改善箇所説明図

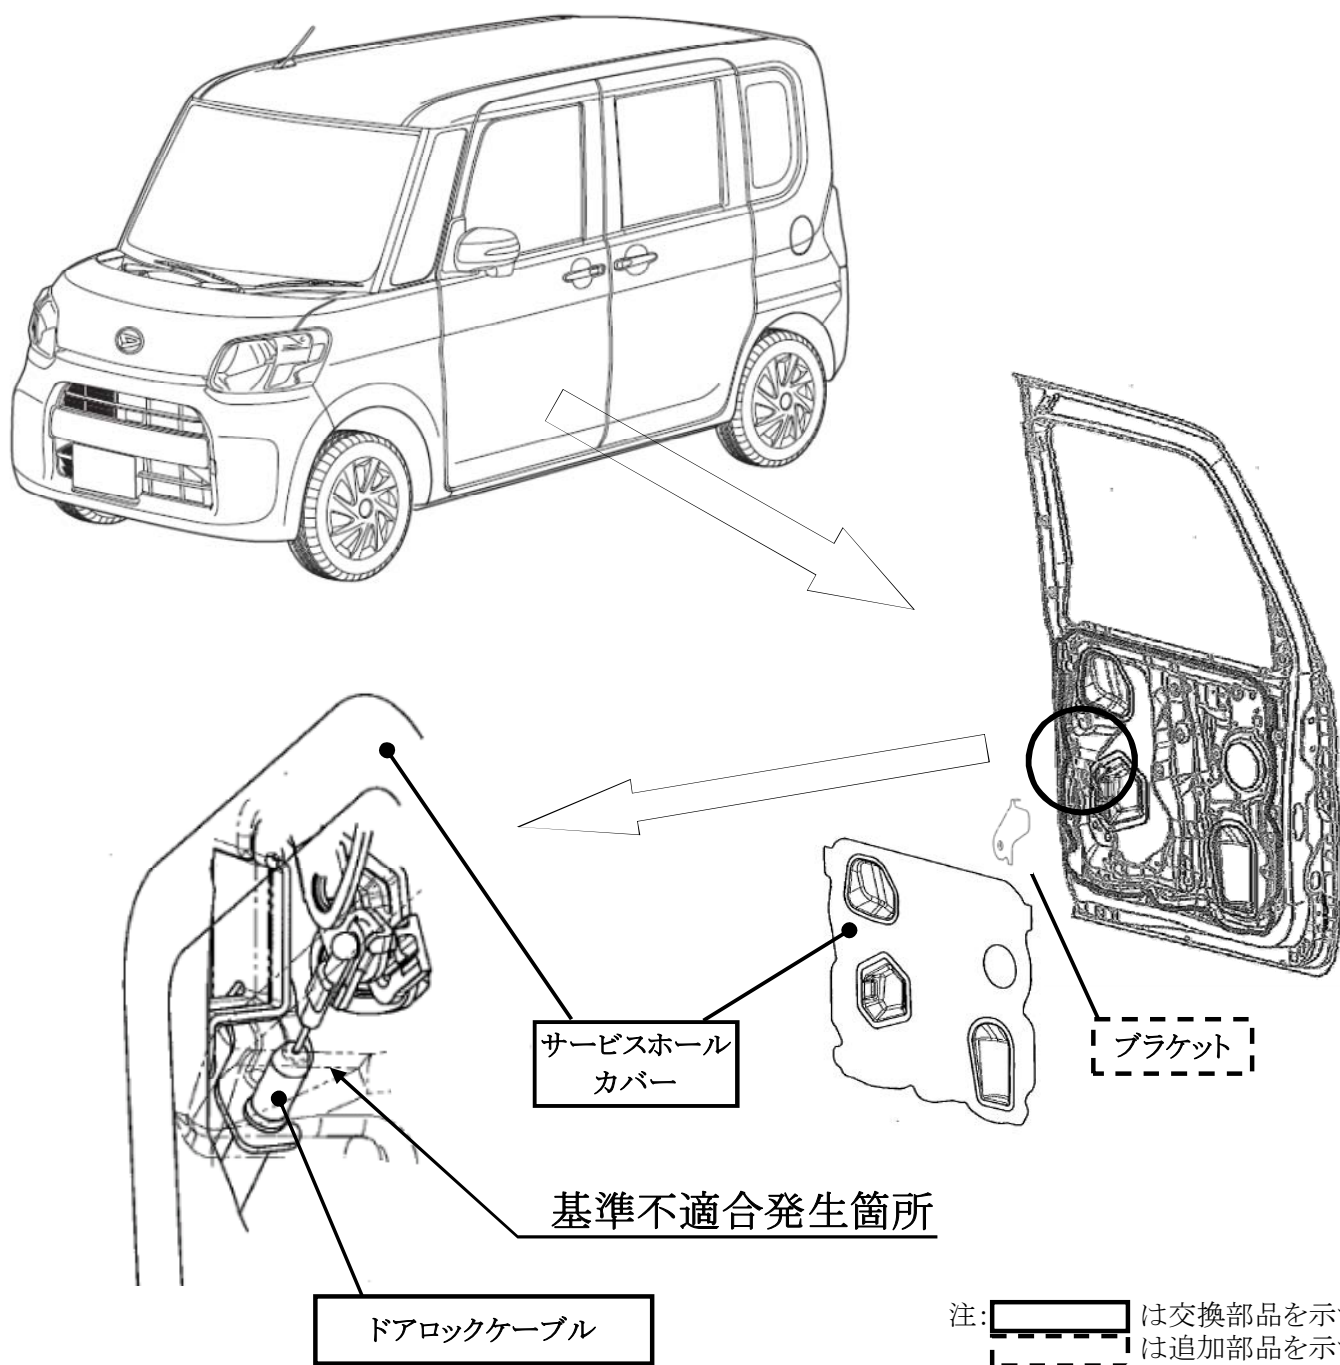
助手席ドアにおいて、ドア内部に入った水がドアロックケーブル端部に到達するものがあり、ドアロックケーブル内に浸入した水が凍結することがある。そのため、その状態でドアを開けたあとドアロックケーブルが戻らず、ドアが開まらなくなるおそれがある。

全車両、サービスホールカバーとドアロックケーブルを対策品と交換するとともに、サービスホールカバーの位置決め用ブラケットを追加する。

エンジンルーム内ネームプレートの車両左側付近に黄色ペイントを塗布する。
